SWAG 30 94 0308

приложение в:
Audi, VW, Seat и Škoda 1,6 TDI и
2,0 TDI двигатели с комън-рейл
инжекционна система

Комплект пистов ремък

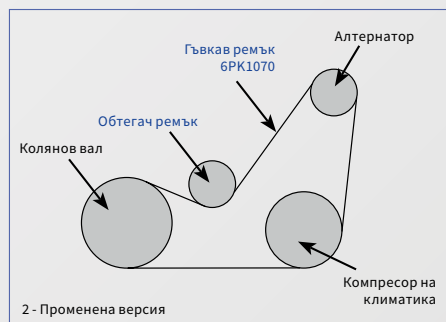
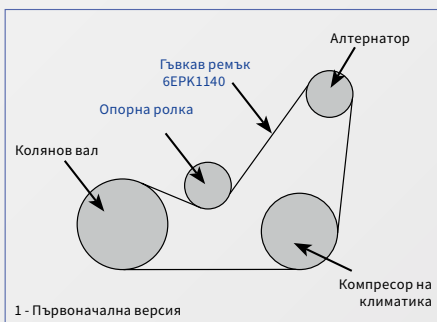
На горепосочените двигатели вече не се поставя гъвкав-вия пистов ремък 6ЕРК1140, а новият ремък 6РК1070 не може директно да се монтира.

Първоначалната версия на спомагателното задвижване бе задвижвано чрез гъвкав пистов ремък и опорна ролка (фиг.1). За да подобри параметрите на работа произво-дителят на автомобила

разработи нов дизайн на спомагателното задвижване.

Вместо гъвкав ремък и опорна ролка, променената версия използва пистов ремък и обтяжен елемент (фиг.2). Поради това, в допълнение на наличните отделни компоненти SWAG също предлага пълен комплект пистов ремък (SWAG 30 94 0308), който включва монтажни болтове, нов ремък (SWAG 30 93 7533) и ремъчен обтегач (SWAG 30 92 7618).
